**Synthèse des observations recueillies dans le cadre de la  
procédure de Participation du public par voie électronique  
(PPVE)**

**concernant le projet de construction de trois halls de stockage  
metallo-textiles sur le territoire de la commune de Montoir-de-  
Bretagne**

**qui s'est déroulée du 24 octobre au 24 novembre 2022**

■ Figure 2 : Plan des constructions du projet (EIE, p57)

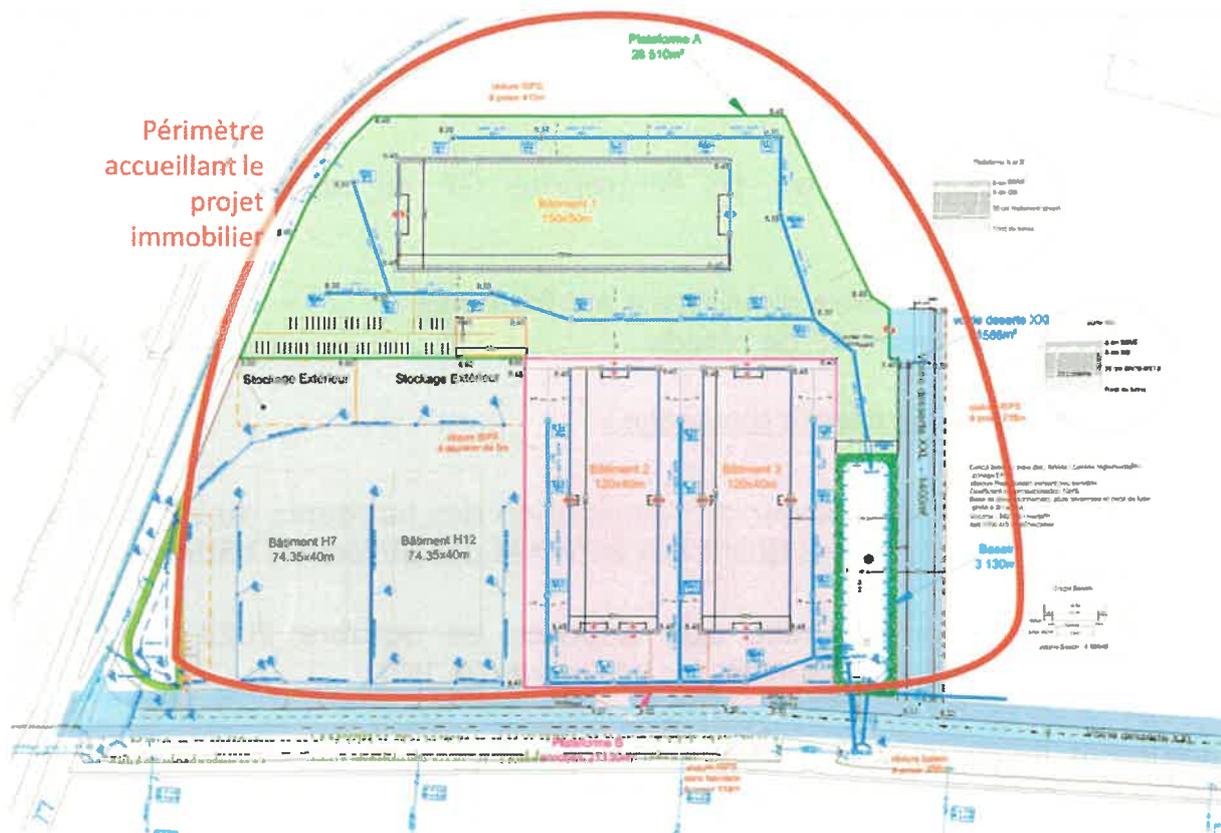
- exclusion du bâtiment H7 de l'étude

Dans son premier point, le courrier de l'association des habitants du village de Gron demande quelques clarifications quant aux **activités des différents bâtiments**.

L'étude d'impact du projet, telle que déposée en octobre 2022, présente les différentes activités attendues suivant les bâtiments (p. 151) :

- Le bâtiment 1 accueillera la chaîne d'assemblage dédiée à la fabrication des modules de conversion électrique de l'éolienne Haliade X.
- Les bâtiments 2 et 3 seront dédiés à la préparation logistique des composants destinés à être utilisés dans le bâtiment 1.

- Le bâtiment H12 assurera, pour les composantes en fibre de verre constitutifs de l'éolienne, les opérations de déballage, nettoyage, préparation, mise en stock, préparation des kits d'assemblage, livraison vers le bâtiment GE (pour assemblage) et toutes opérations informatiques associées.

- Le bâtiment H7 avait initialement été construit par le GPM dans le cadre de sa stratégie de développement immobilier, dédié en général à la logistique industrielle de la ZIP compte tenu des demandes régulières (GE, Chantiers de l'Atlantique, Airbus, etc.). Finalement, le bâtiment a pris à bail il y a quelques mois par GE pour plusieurs années.

*Nota : dans certaines représentations de l'étude d'impact, les deux zones de stockage extérieur attenantes aux bâtiments H7 et H12 ont pu être représentées comme la 6ième entité du projet. Il ne s'agit cependant pas de construction, mais simplement d'espace clôturés.*
